Notat: Svar på spørsmål vedrørende Hemsil 3, inntak, fisk og varegrind

Spørsmål mottatt i epost fra Jakob Fjellanger 27.09.2023:

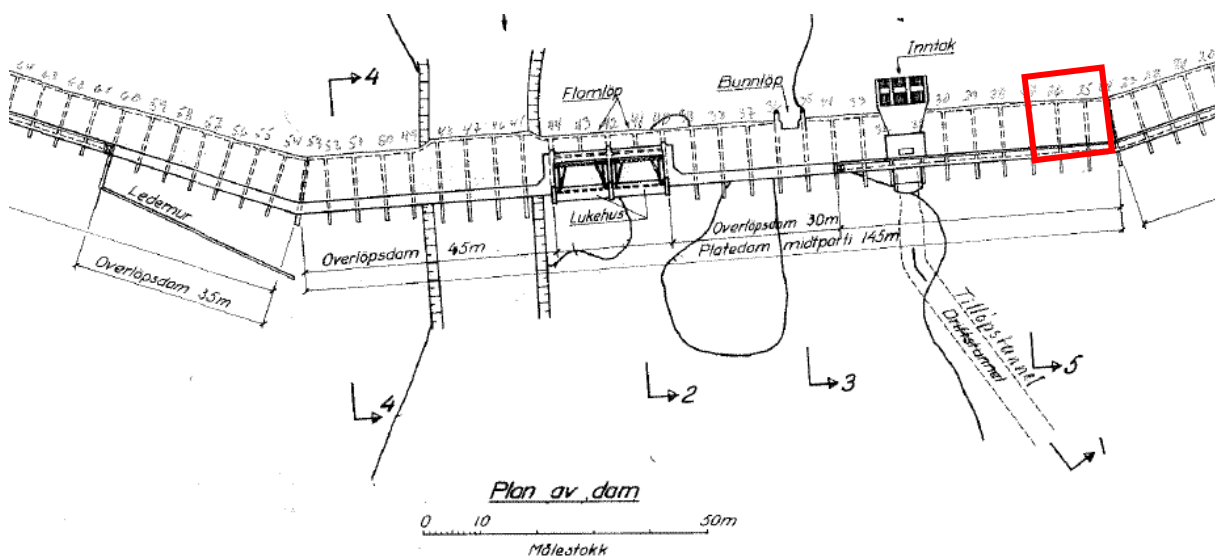
1. Det vil være fint å se skisser/tegninger som viser ny inntaksløsning, og hvor den skal plasseres i Eikredammen?
2. Hva er størrelse på planlagt rist?
3. Hvor stor må skråstilt rist med 15 mm spalteåpning være for å gi tilstrekkelig slukeevne?
4. Hvordan kan skråstilt fiskesperre med 15 mm spalteåpning kombineres med fluktåpning for nedvandring av fisk forbi dammen?
5. Hvor langt har dere kommet angående oppvandringsløsning forbi Eikredammen, som skal utredes ifølge kgl.res. i vilkårsrevisjonen (kgl.res. 23.06.2021 s. 75)?
6. Er det andre konsekvenser som en fiskesperre, og løsning for ned- og oppvandring, vil ha som dere ønsker å framheve?

Figur 1 - Dam Eikrebekken med skissert plassering av nytt inntak Hemsil 3 ved rød firkant.

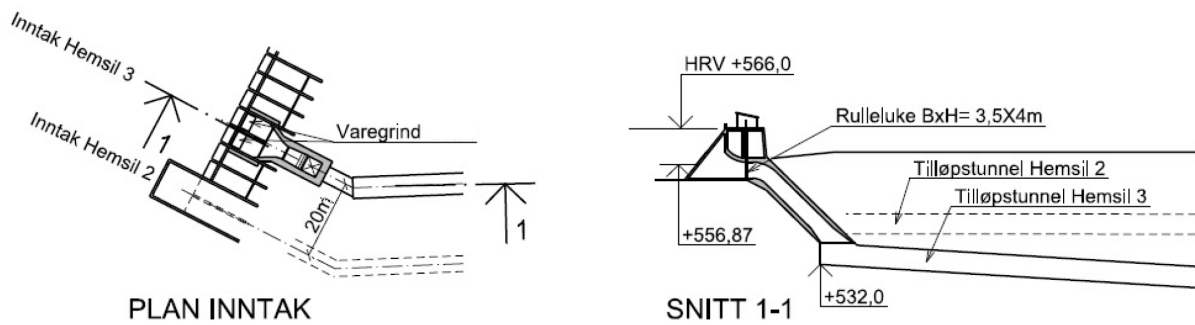
1. Det vil være fint å se skisser/tegninger som viser ny inntaksløsning, og hvor den skal plasseres i Eikredammen?

Det bes om forståelse for at man på dette stadiet i konsesjonsprosessen enda ikke har ferdigstilt detaljprosjektering av ny inntaksløsning ved dam Eikrebekken.

Konsesjonssøknaden for Hemsil 3 legger opp til å bygge nytt inntak inn i eksisterende platedam Eikrebekken og med en utforming som i stor grad ligner dagens inntak. Fysisk plasseringen av nytt inntak er heller ikke fastsatt i detalj, men en foreløpige ingeniørgeologisk vurderinger tilsier at nytt inntak bør plasseres i minimum 20 meters avstand fra eksisterende tilløpstunnel. For å unngå konflikt med dagens overløpsterskel og bunnstappeluke vil plasseringen bli nord for dagens inntak. Se Figur 1 og 2 under.
